改善箇所説明図

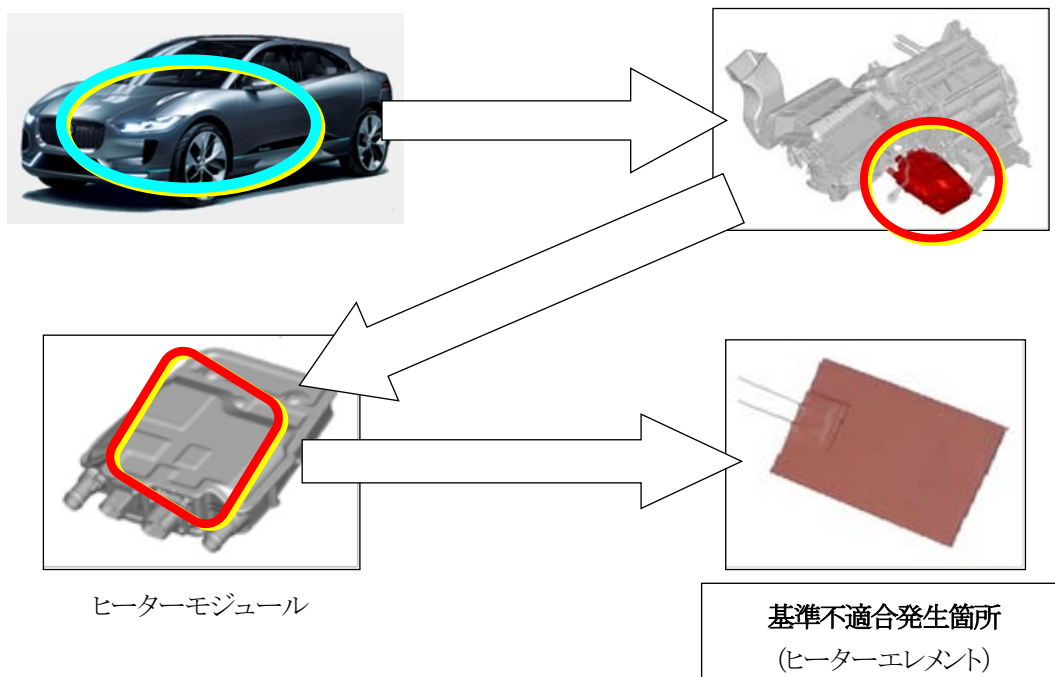
基準不適合発生箇所

暖房装置の構成部品において、ヒーターモジュール内部のヒーターエレメントの耐久性が不十分なため、通電を繰り返すことにより、センサー層材料のコーティングに亀裂が生じてヒーターエレメント上に導電性が悪くなる箇所が発生する。そのため、制御システムが抵抗を感知し、ヒーターモジュールへの電源供給が停止させることにより暖房装置及びデフロスタが使用できなくなる。

改善の内容

全車両、ヒーターモジュールを対策品に交換する。

識別：助手席ドアのボディ側上部、ドアヒンジボルトに黒ペイントを塗布する。
